品番	2912400J
品名	グローサーモスマートコントロール：サーモスタット2バルブ混合栓 スクエアタイプ 化粧部
販売期間	2019年～

旧仕様 (ボタンの厚み3.5mm)	新仕様 (ボタンの厚み2.2mm)
ハンドルセット x 1	ハンドルセット x 1
ボタン6種類	ボタン6種類

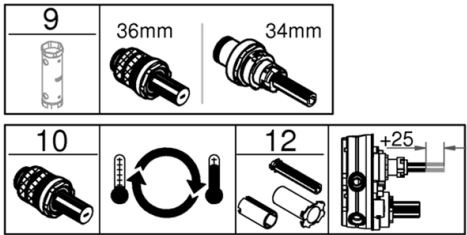
(注1) スマートコントロール用プッシュボタンは、製造時期により2種類のボタン形状があります。

- ・ハンドルセットx1と、ボタン6種類のセットです。
- ・旧仕様の製品に新仕様の部品を取付ける場合はハンドルセットごと交換してください。
- 旧仕様のハンドルセットに新仕様のボタンは取付けできません。**
